設計図書追加・変更事項

工事名 鈴鹿工業高専ライフライン再生Ⅲ（電気設備）工事

年度	設計年月	設計業務名	工事名称	図面名称	縮尺	建築士法第20条第1項に基づく表示	独立行政法人 国立高等専門学校機構 鈴鹿工業高等専門学校	図面番号
令和元	令和2年7月	鈴鹿工業高専共同推進研究センター改修その他設計業務	鈴鹿工業高専ライフライン再生Ⅲ（電気設備）工事	構内配電線路（2）（改修後）	S= 1/500 (A1) S= 1/1000 (A3)	株式会社 ミューパックス 名古屋市中区新栄3丁目2-1 TEL 052-684-9844 FAX 052-684-9845 一級建築士 第242551号 植田 亮	事務部長 総務課長 課長補佐 係長 担当	E-04

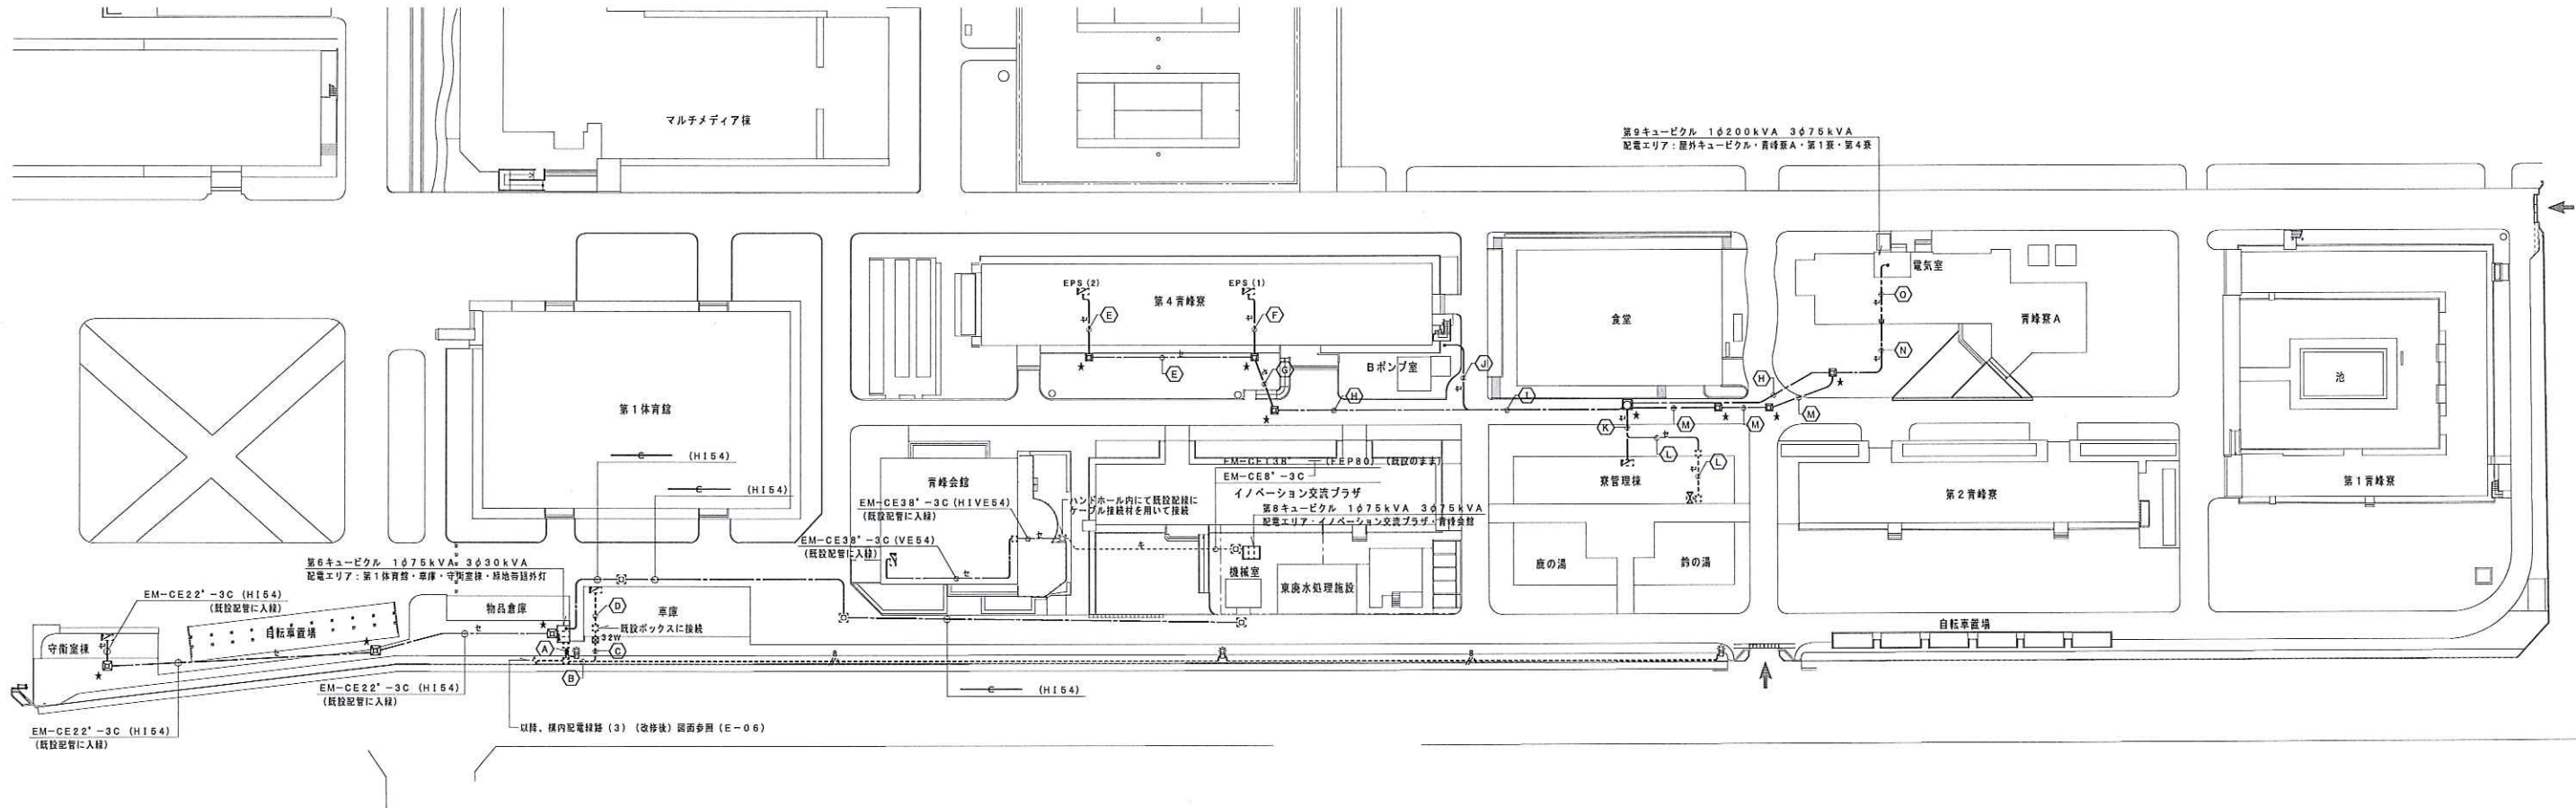
追加・変更事項			
番号	図面番号	変更前	変更後
1	E-04	既設配管を利用し、新設配線を入線する。 （図示部分） 外灯の保護管を VE 管とする。	配管、配線共新設とする。（図示部分） 外灯の保護管を PE 管とする。
2	E-05	既設配線のみ撤去とする。（図示部分） 伐採範囲を示す。	配管、配線共撤去とする。（図示部分） 伐採に加えて、抜根範囲を示す。
3	E-06	外灯の保護管を VE 管とする。 伐採範囲を示す。	外灯の保護管を PE 管とする。 伐採に加えて、抜根範囲を示す。
4	E-09	既設配管を利用し、新設配線を入線する。 （図示部分） 電話設備：4 寮 EPS (I) ～寮管理棟	配管、配線共新設とする（図示部分）。 電話設備：4 寮 EPS (I) ～寮管理棟取り止め
5	E-10	既設配線のみ撤去とする。（図示部分） 電話設備：4 寮 EPS (I) ～寮管理棟	配管、配線共撤去とする。（図示部分） 電話設備：4 寮 EPS (I) ～寮管理棟取り止め
6	E-14	-	舗装参考図、埋設配管参考図の追加。
7	E-15	既設配管を利用し、新設配線を入線する。 （図示部分）	配管、配線共新設とする（図示部分）。
8	E-16	既設配管を利用し、新設配線を入線する。 （図示部分） 電話設備：4 寮 EPS (I) ～寮管理棟	配管、配線共新設とする（図示部分）。 電話設備：4 寮 EPS (I) ～寮管理棟取り止め
9	E-18	-	土工事・仮設図面の追加。
10	E-19	-	土工事・仮設図面の追加。
